廃炉発官 R 7 第 27 号
令和 7 年 4 月 28 日

福島第一原子力発電所 特定原子力施設に係る実施計画 変更認可申請書

５・６号機滞留水貯留設備は２０２４年３月にＣ群タンクバイパス工事を完了したことにより、フランジ型タンクの使用が終了した。このことからフランジ型タンク及び使用していない設備の記載を削除するため、以下の変更を行う。

図 - 3 5・6号機 滞留水貯留設備 系統概要図

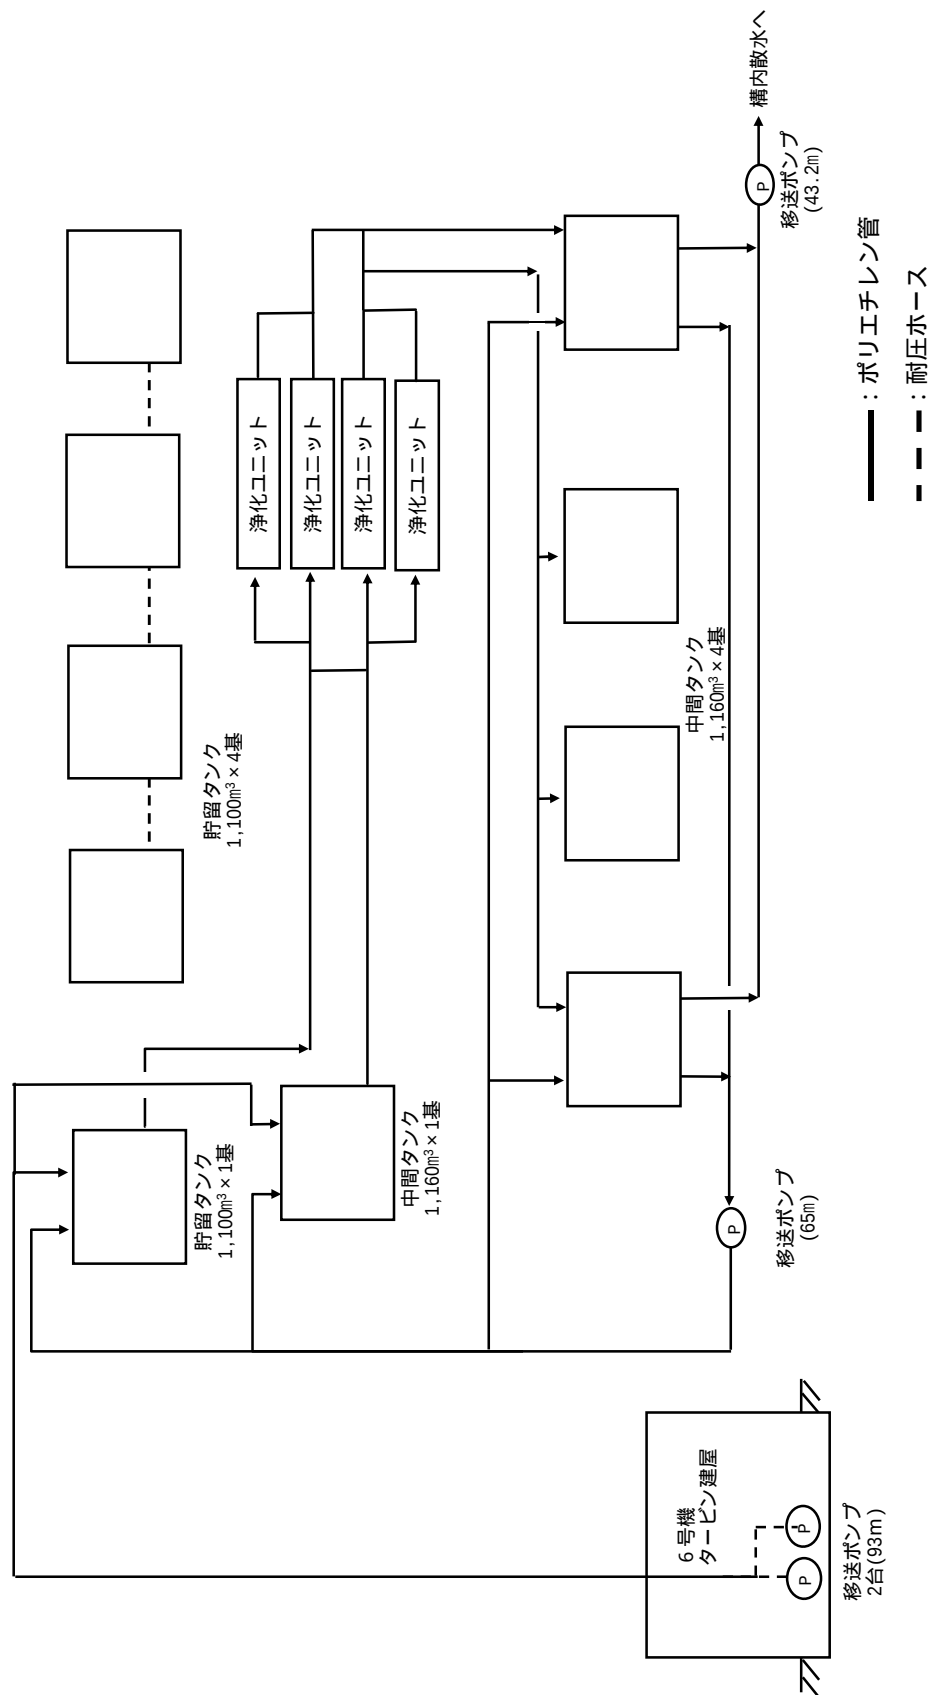
- ・設備運用停止に伴う図面の変更

図 - 1 5・6号機 滞留水貯留設備 全体概要図（増設及び廃止後）

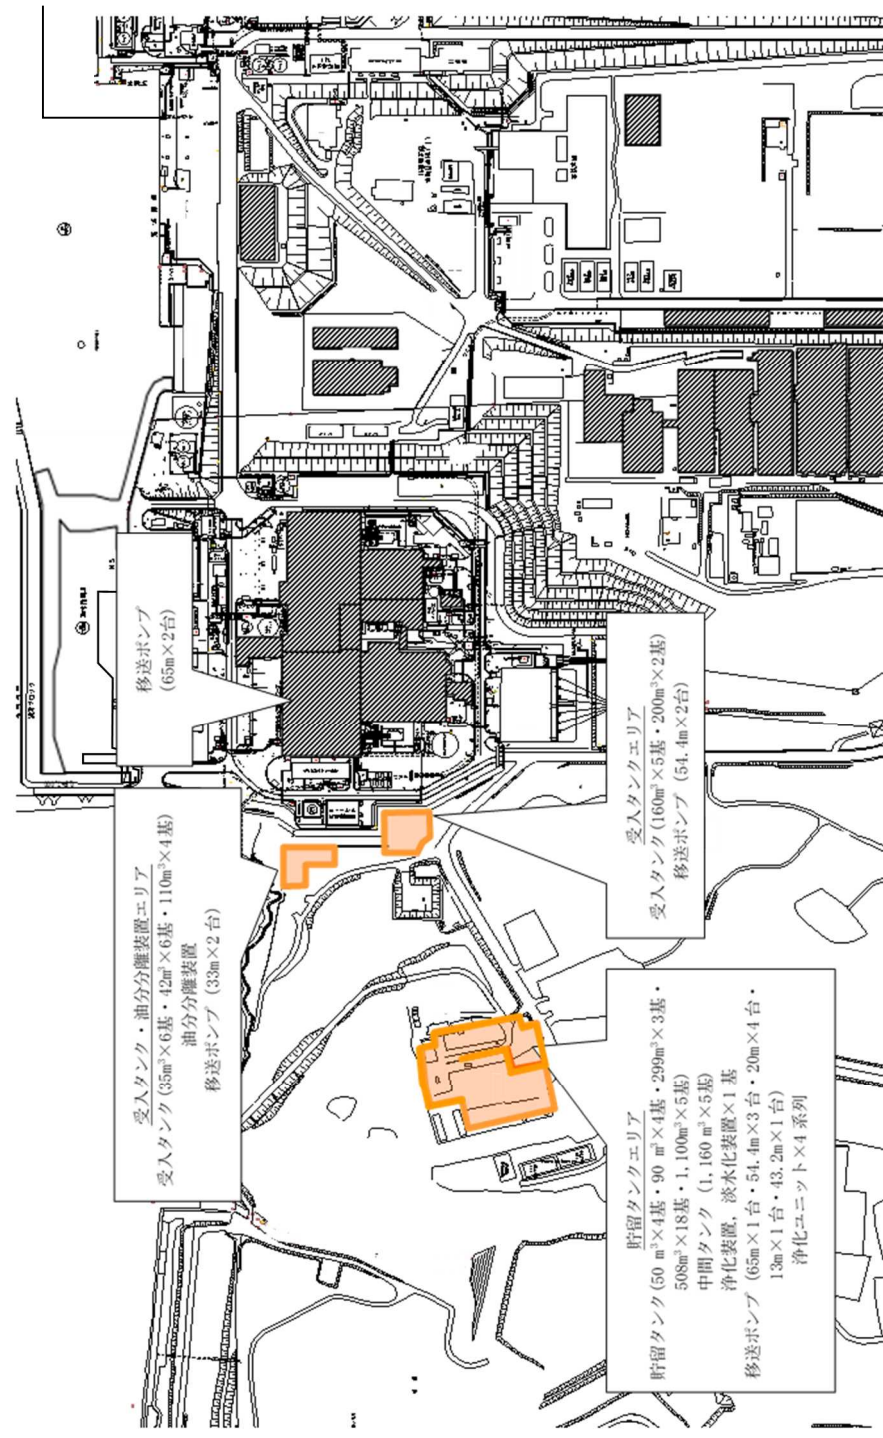
- ・添付資料番号の繰り上げ
- ・設備運用停止に伴う記載の削除
- ・設備運用停止に伴う図面の変更
